臺北市建築管理工程處 函

主旨：檢送本處114年7月14日召開建築物室內裝修抽查作業專案
小組會議紀錄1份，請查照。

臺北市建築物室內裝修抽查作業專案小組會議

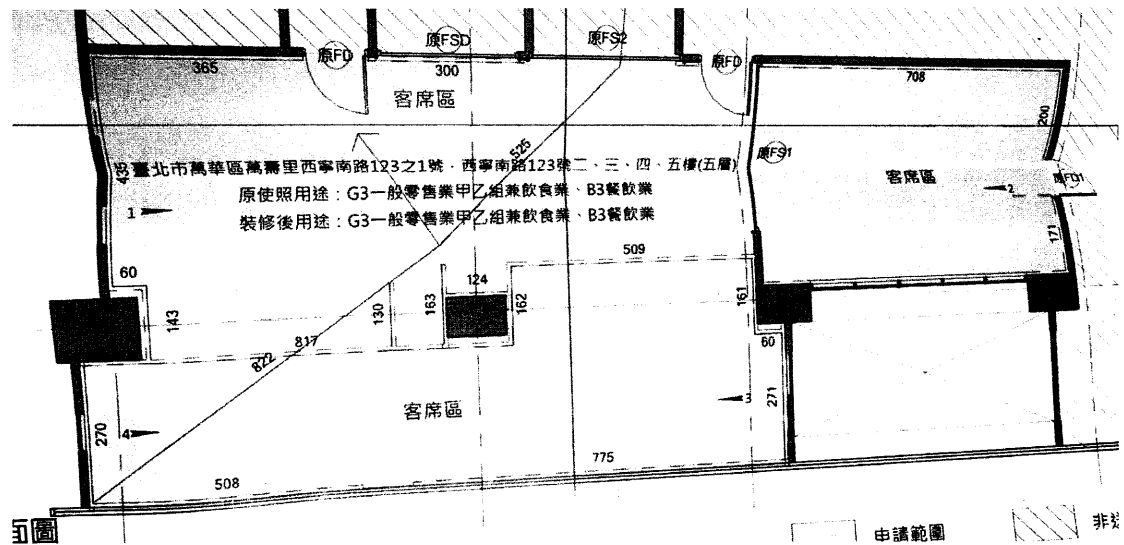
案由：辦理拆除簡裝2B表【參、分間（戶）牆、防火門、裝修材料】填列，是否需填寫防火性能、裝修數量及圖面標註疑義，提請討論。

牆面、天花板、分間（戶）牆之裝修材料若採用同一材質，仍應分別表列並填載裝修數量；分間（戶）牆之「規格」除應載明牆面材質外，並應敘明牆體厚度。

決議:辦理拆除簡裝2B表【參、分間(戶)牆、防火門、裝修材料】僅需填列「材料名稱、規格」(拆除)及「裝修位置」(拆除),防火性能及裝修數量欄位得以斜線劃除。另圖面部分,分間牆拆除以虛線標示。

提案三

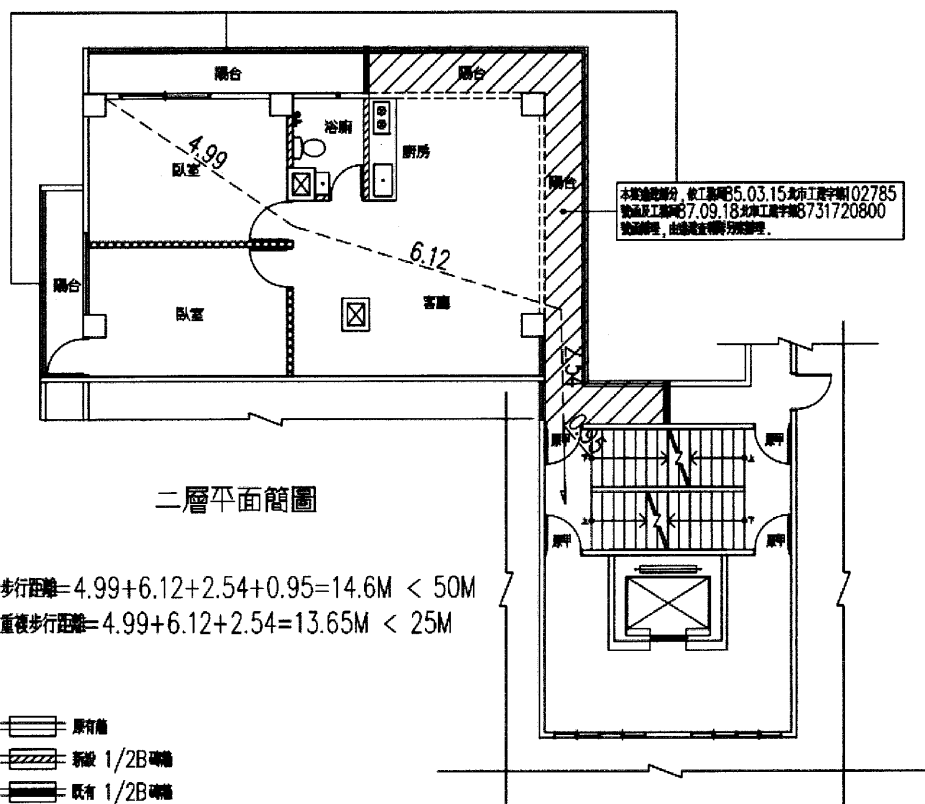
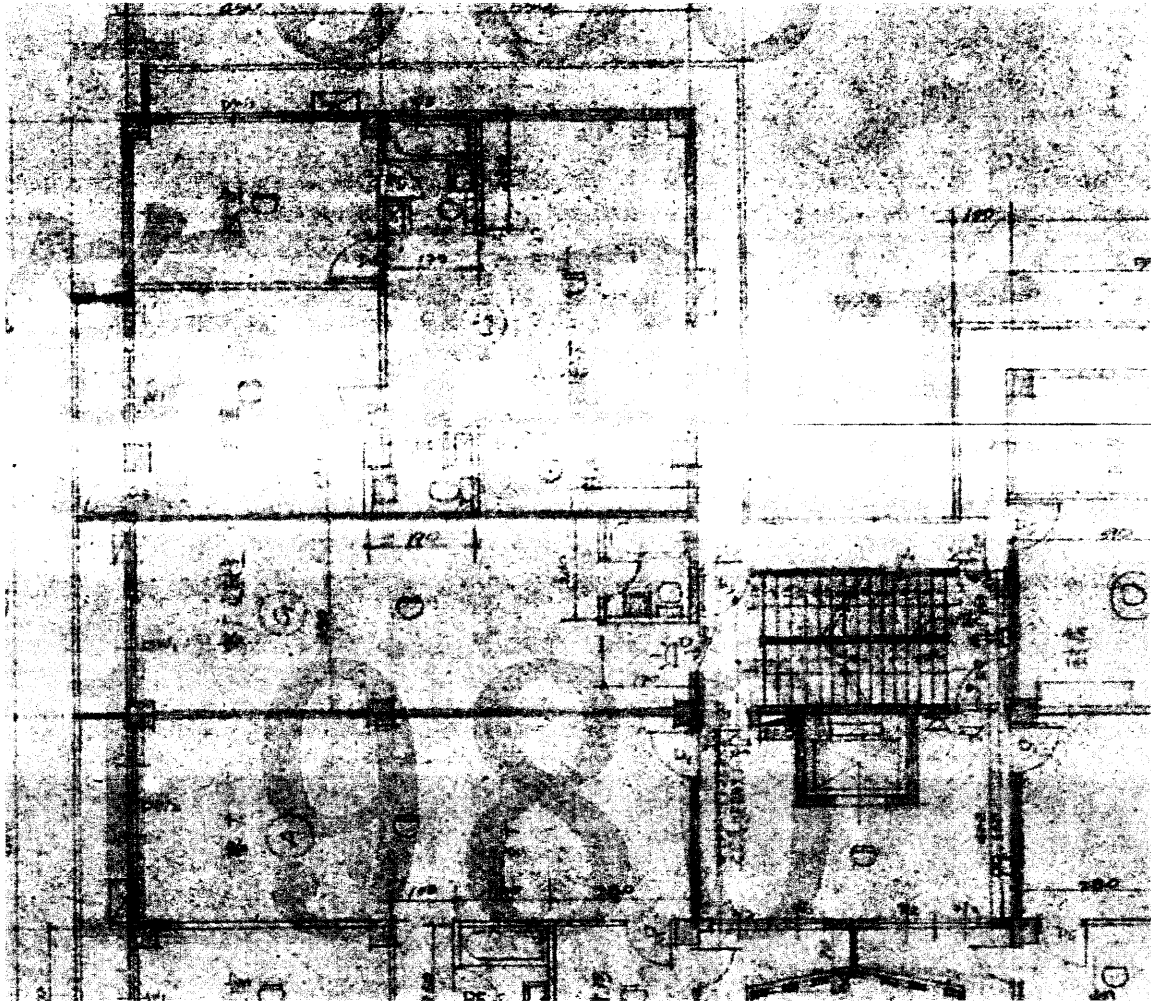
案由：為建築師事務所提案，檢討二方向逃生，因陽台已被既有牆阻隔，是否可穿越安全梯檢討另一方向逃生?提請討論。

決議:不得穿越安全梯檢討逃生步距。本案陽台既有牆可暫免拆除，惟須於使照陽台範圍入口處新增一道門(無須防火門)，自安全梯防火門至新增大門間無須畫斜線(倘有陽台加窗違建另依本局違建占用圖例標繪)，另於圖面說明該牆面非本次裝修所為，檢附裝修前現況照片及利害關係人如有異議願無條件依使用執照核准圖說恢復原狀。
